**Note en réponse à l'avis du SDIS en date du 7 avril 2023** *Demande  
de permis de construire n° PC 024 200 23 D0002*

**Projet de Centrale Photovoltaïque au sol**  
*Commune de Grand-Brassac (Dordogne), Lieu-dit « Maison Neuve »*

*9 Juin 2023*

Figure 1 : Extrait du Plan de masse - PC 2-3 du dossier de PC

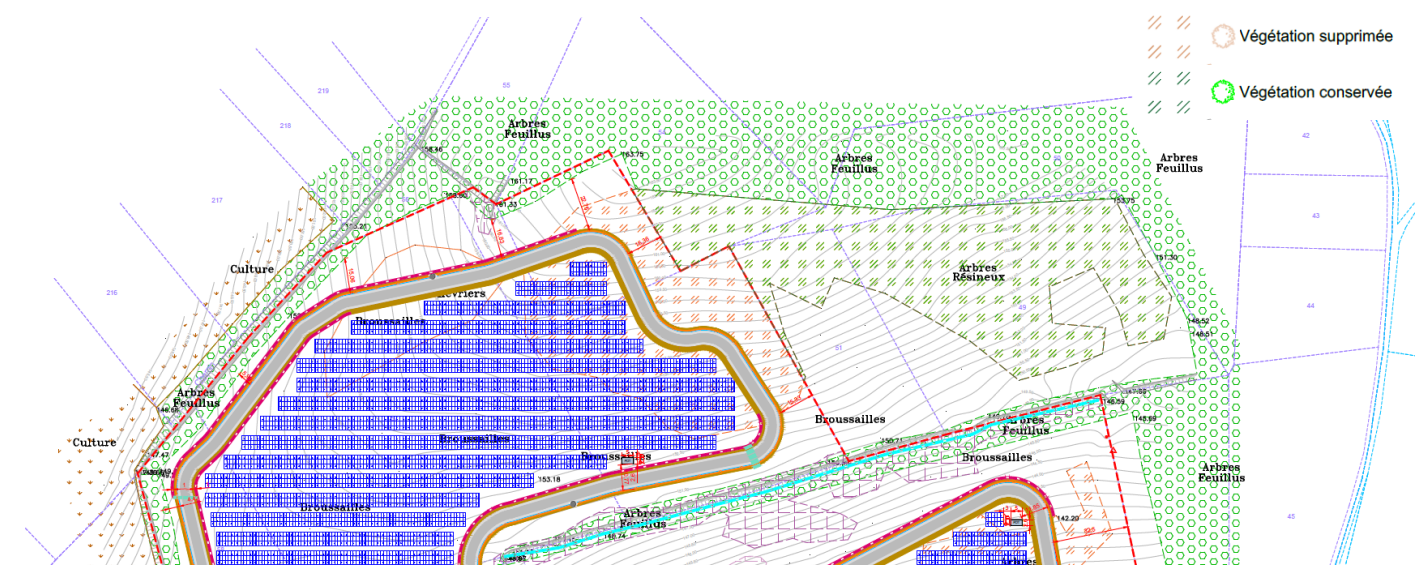
**4-2/ Périphérie extérieure du site - zone sans peuplement forestier > 15m**  
**Préconisations / Remarques :** à prévoir secteur Nord Est, à l'interface avec le massif.  
**Analyse des risques :** non satisfaisant

Comme le montre le Plan de masse du projet (Pièce PC 2-3 du dossier de permis de construire), la zone Nord-Est à l'interface du massif forestier présente une distance de 15m sans arbres à partir de la clôture et ce, jusqu'au premier boisement. Afin de répondre aux mesures demandées par le SDIS 24, la végétation comprise dans cette zone de 15m sera supprimée.

Ci-dessous, figure 1, un extrait du plan de masse représentant les 15m sans arbres en zone Nord-Est du projet.

Figure 3 : Exemple d'un panneau décrivant le protocole d'intervention des pompiers

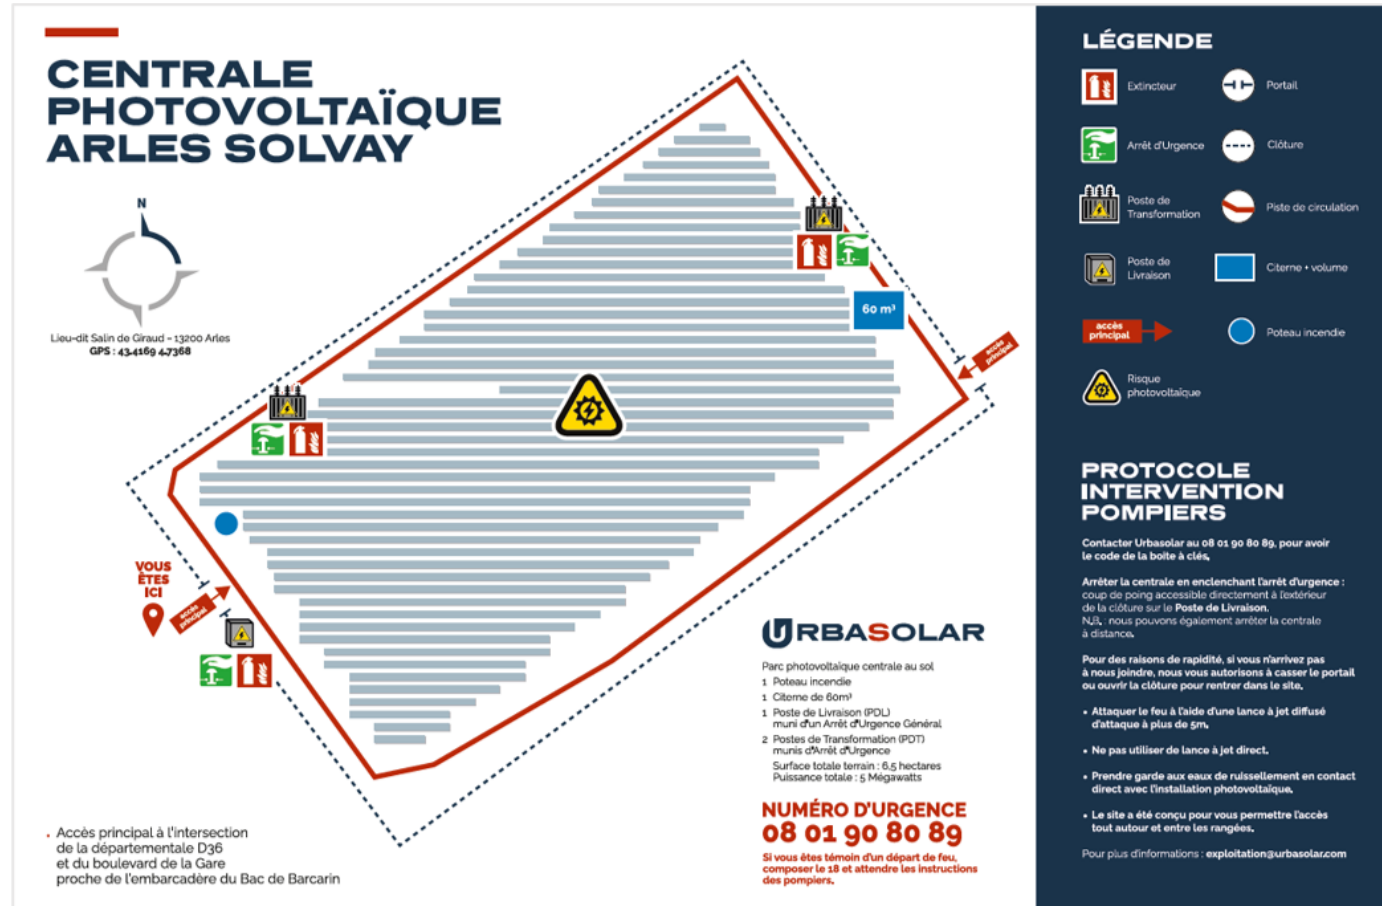
**Plan inaltérable validé par SDIS24 affiché à l'entrée principale. Il comprend tout élément jugé utile par le SDIS 24 : les zones situées à moins de 5 m d'un équipement à prévoir où il est impossible de supprimer le flux électrique, organes principaux et leurs arrêts d'urgence, procédure d'intervention ...**

Des panneaux détaillant le protocole d'interventions à destination des pompiers sont disposés sur chaque site pour pouvoir prévenir URBASOLAR en cas de départ de feu pouvant affecter la centrale photovoltaïque.

La figure 3 présente un panneau mis sur une des centrales photovoltaïques d'URBASOLAR décrivant le protocole d'intervention des pompiers.
